中部横断自動車道八ヶ岳南麓新ルート沿線住民の会

中部横断自動車道（長坂～長野県境）の都市計画原案の基となった
甲府河川国道事務所が作成した「詳細ルート案」の撤回を求めます

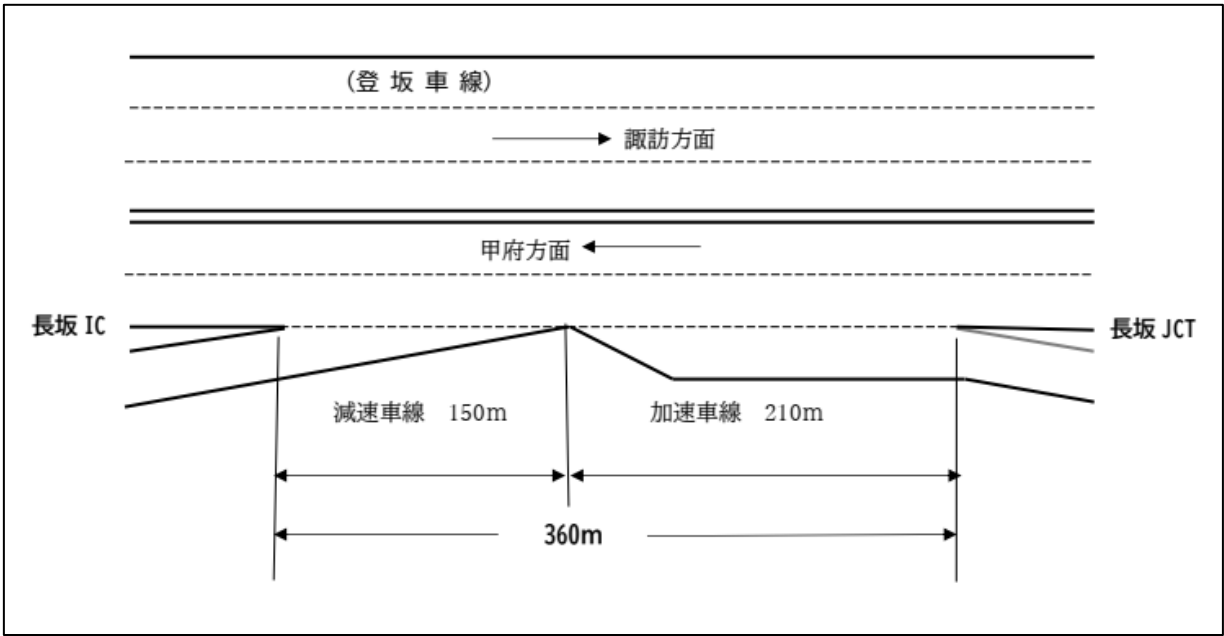
1. ネクスコの設計要領による織り込み区間の車線図

ネクスコの設計要領では長坂 JCT と長坂 IC 間を織り込み区間とする場合、加速車線と減速車線は連続する

資料 1 都市計画原案の加速車線と減速車線の位置図（2023. 10 山梨県が発表）

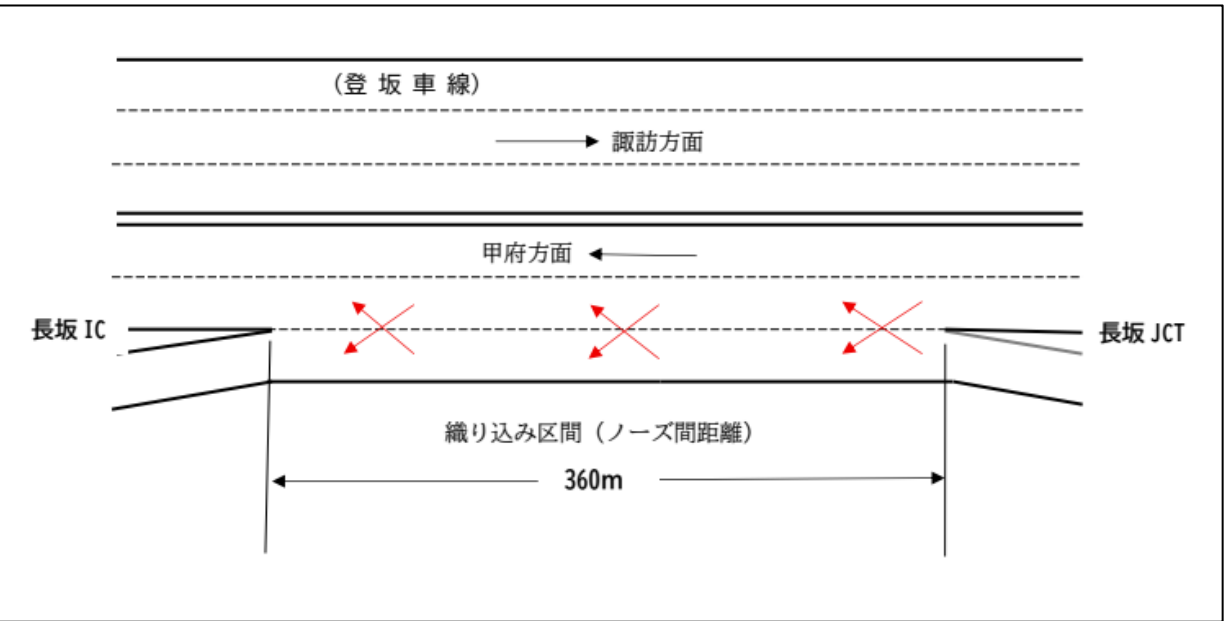
(2) 都市計画原案では、長坂インターから新設する長坂ジャンクション間は当初より「織
り込み区間」として設計されていません（添付資料 1）。

1. 都市計画原案の長坂 JCT と長坂 IC 間の加速車線と減速車線の位置図

2023 年 7 月 甲府河川国道事務所が送った詳細ルート案 16 枚を基に山梨県が作成した都市計画原案の内容

この原案では長坂 JCT と長坂 IC 間の加速車線と減速車線の間必要とされる距離をとっていない

資料3 道路構造令による加速車線、減速車線、接続端間距離の位置図（参考）

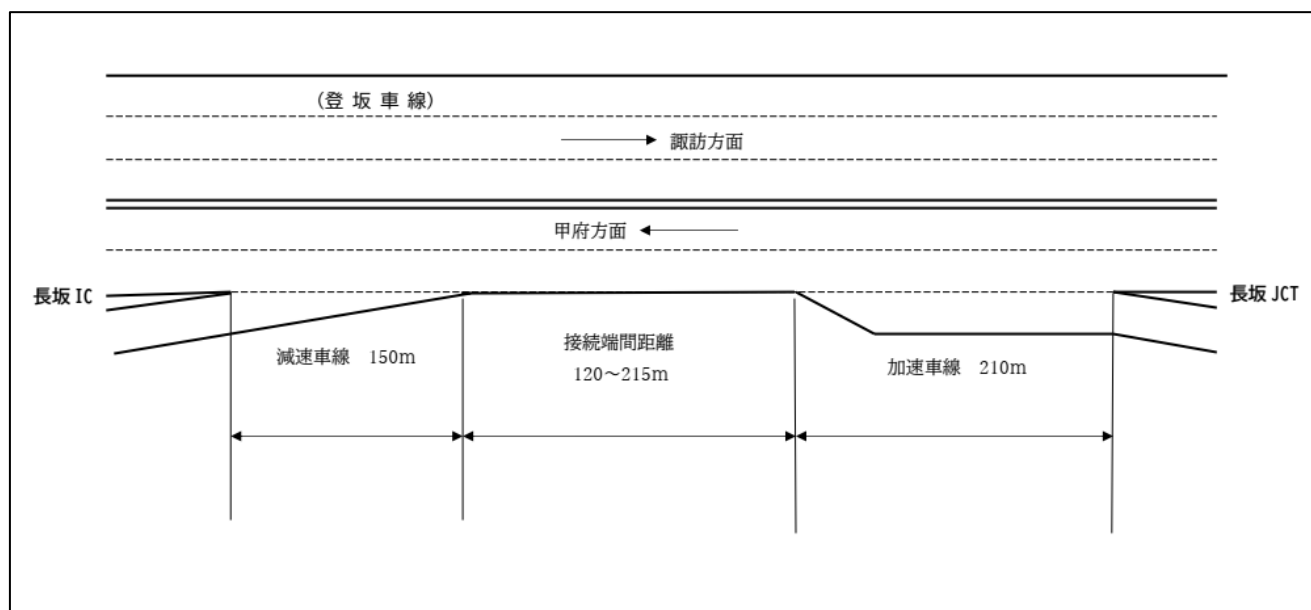
3. 道路構造令による加速車線、減速車線、接続端間距離の位置図（参考）

道路構造令では減速車線 150m、加速車線 210m と定められており、加速車線と減速車線の間には一定の距離が必要とされている。この場合、織り込み交通は生じない。
